Comune di Alzano Lombardo

**Variante generale al
Piano di Governo del Territorio
PGT 3.0**

**Terza Conferenza VAS:
schedatura contributi**

Figura 5 – Estratto planimetria F.PR.3 dell'Ambito F del Progetto Arco Verde: le pozze di abbeverata in località Monte di Nese sono tra gli interventi realizzati

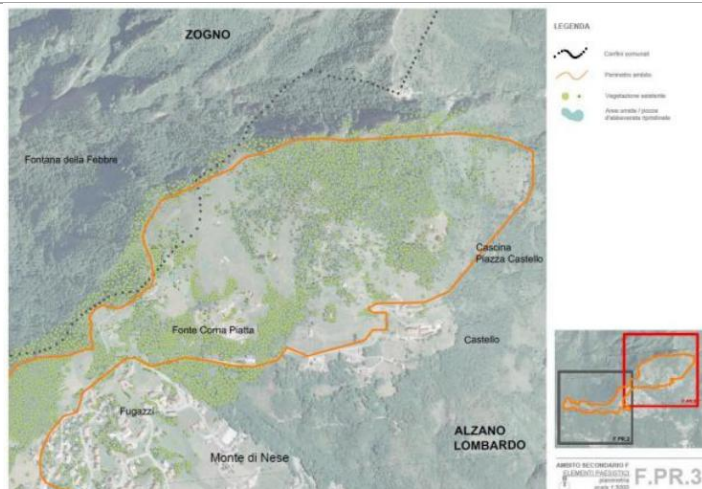
PROVINCIA DI BERGAMO Settore Pianificazione e Sviluppo Prot. 0005400/2025 del 10.03.2025	<p><u>Natura, paesaggio e biodiversità</u></p> <p>Il Settore Ambiente – Servizio Ambiente e Paesaggio formula le seguenti osservazioni: "Per quanto attiene al <u>PLIS Naturalserio</u>, rilevato che tra gli obiettivi della Variante generale, in tema di paesaggio e ambiente, vi è anche la "costruzione di una rete ecologica intercomunale" attraverso diverse azioni di piano, tra le quali è previsto, per il PLIS, di "confermare il perimetro definito con l'ultima variante al PGT" (obiettivo 02.B, pag. 104 del Rapporto Ambientale) e verificato che nelle Tavole della Variante generale (Figura 1) non risulta, invece, rappresentato il consistente ampliamento (Figura 2) del perimetro (circa 223 ettari nella porzione nord-ovest del territorio) operato con la Variante n. 4 al PGT (approvata con DCC n.5 del 22.02.2021), si ritiene opportuno richiamare quanto già evidenziato in sede di I conferenza VAS, con nota prot. prov. n. 2816 del 15.01.2024, in particolare:</p> <p>– qualora venga confermato in questa sede l'ampliamento, trattandosi di una modifica sostanziale ad un perimetro già riconosciuto, deve essere attivata la procedura prevista dal punto 10 dell'Allegato 1 alla DGR 6148/2007, prendendo contatti con lo scrivente Servizio Ambiente e Paesaggio per il necessario supporto</p>	<p>Per quanto riguarda il PLIS Naturalserio, è stato assunto all'interno degli elaborati di piano il perimetro derivante dalla banca dati provinciale e aggiornato a dicembre 2023 (cfr. lettera di trasmissione prot. prov. 83513 del 27/12/2023 e pervenuta al Comune di Alzano Lombardo in data 27/12/2023, prot. 32629/2023).</p>

Se ne prende atto.
